Solicitud de Información (RFI) PROYECTO TÍA MARÍA-EPC ÁREA HÚMEDA	Página 1 de 2
		Código: 3152-CCP-F-CD-006 Versión: 0 Vigencia:01/10/2025

FECHA DE EMISIÓN:	01/07/2026	RFI N°:	3152CCP-AH-CC-DA-RFI-141
--------------------------	------------	----------------	---------------------------------

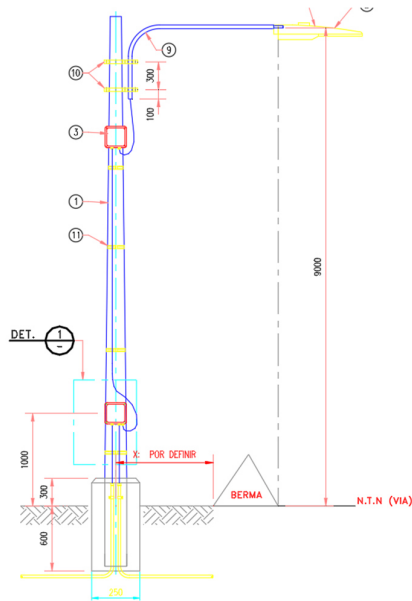
- Se solicita definir el tipo de concreto del poste, y detalle de instalación (diámetro de la base y profundidad de la excavación, tipo de relleno, longitud de empotramiento, recubrimiento del poste). - En el ítem 3 indica una profundidad de la caja de 1000m, se entiende que se refiere a 100mm (mínimo), confirmar.

3. En el ítem 3 se indica que la caja es de conexiones, se solicita definir si incluirá borneras o la conexión se realizará mediante conectores rápidos del tipo Scotchlok 3M u otro.

4. El ítem 1 especifica un poste de concreto de 9 m (9/300/2/160/355); sin embargo, el plano P22-DA-3000-07-LL-002_0 indica que la luminaria debe instalarse a 9 m sobre el nivel del terreno. Debido a que no se ha considerado la profundidad de empotramiento, dicho poste no cumpliría con la altura requerida. Se solicita definir las características del poste a suministrar.

5. Los ítems 4 y 5 hacen referencia al cable y conector tipo teck, sin embargo, en el plano P22-DA-3000-07-LL-002_0 se indica que el cable 5x1c N°8 AWG se canalizará a través de tubería de PVC SCH40 2" Ø. Se solicita definir el tipo de cable que se empleará para el alumbrado exterior.

6. Se solicita definir la separación que habrá entre el poste y la berma de seguridad.
